東北電力株式会社
女川原子力発電所
原子炉設置変更許可申請
(1号原子炉施設の変更)
の概要について

平成14年8月

(5)変更項目

1 号炉の蒸気凝縮機能を削除する。

第2図 原子炉隔離時冷却系系統概要図（1号炉）

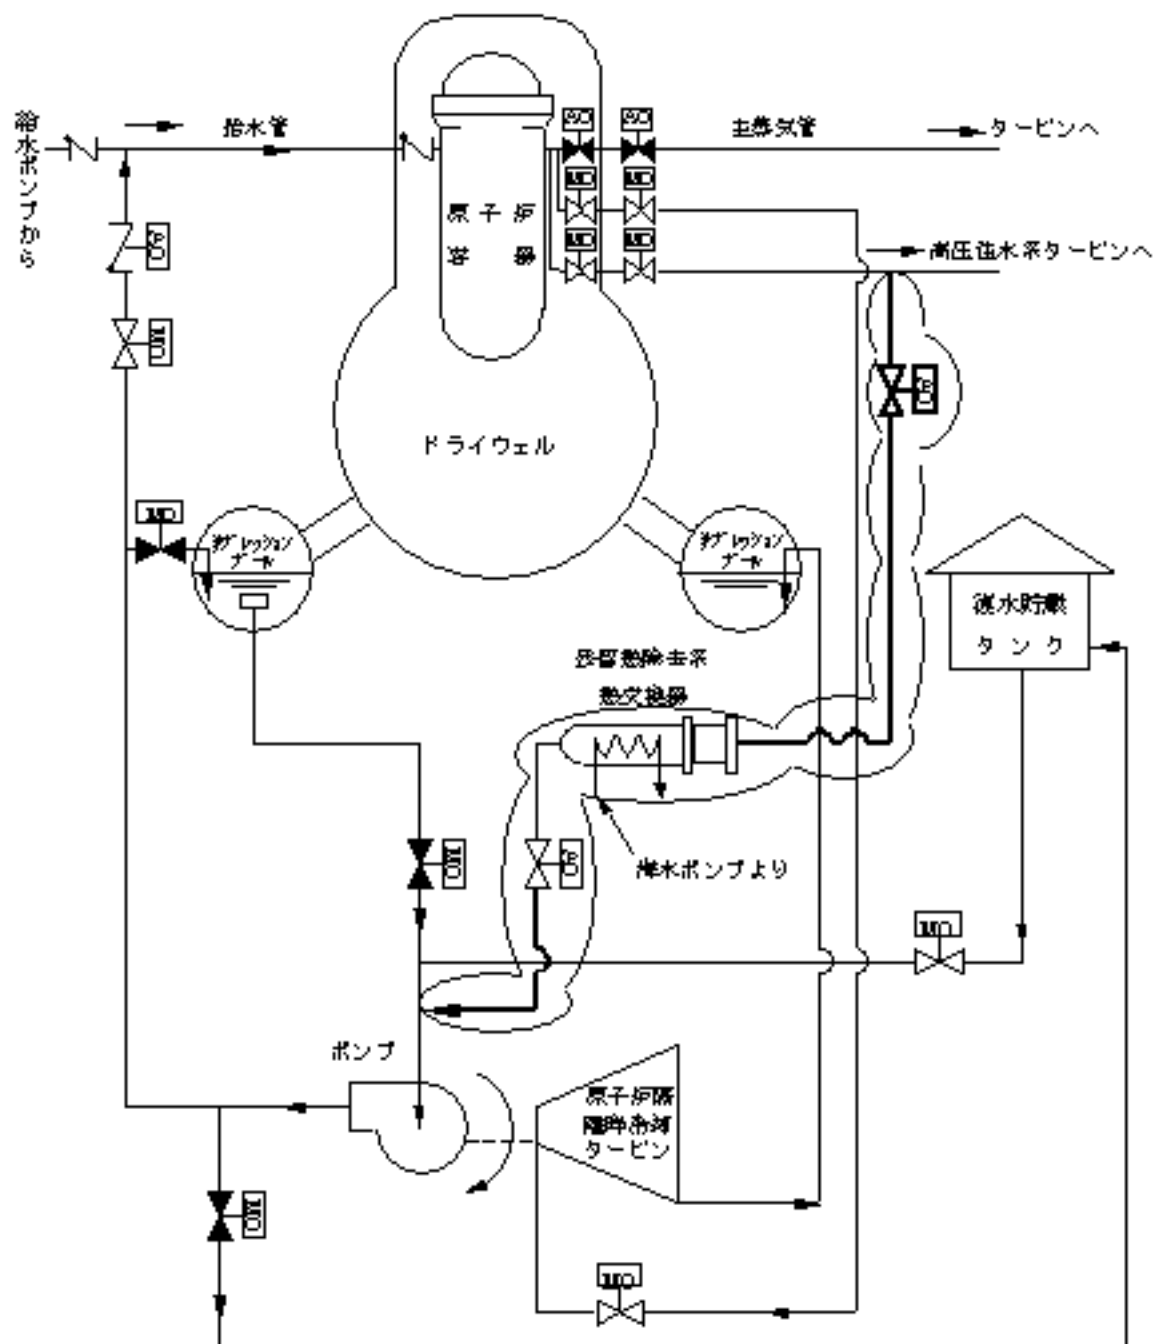
1 号炉の蒸気凝縮機能は、原子炉隔離時に炉心の崩壊熱等を除去する機能を有しており、その凝縮水は原子炉隔離時冷却系の水源としても利用可能である。しかし、原子炉隔離時の炉心の崩壊熱等の除去については、通常の運転方法として、主蒸気を逃がし安全弁によってサプレッション・チェンバのプール水中へ放出すると共に、原子炉隔離時冷却系の補給水により原子炉の水位維持を行なうことが可能であり蒸気凝縮機能を用いる必要はないため、蒸気凝縮機能を削除することとした。

これに伴い、「ホ 原子炉冷却系統施設の構造及び設備」の記載の一部を最近の記載形式に合わせ、原子炉隔離時冷却系の目的を明確化すると共に、原子炉停止時冷却設備を残留熱除去系の機能として整理し、残留熱除去系の機能に関する記載を明確化する。

: 熱気循環ラインを示す。
 本ラインはA系、B系の2系統ある。
 : 排水範囲を示す。
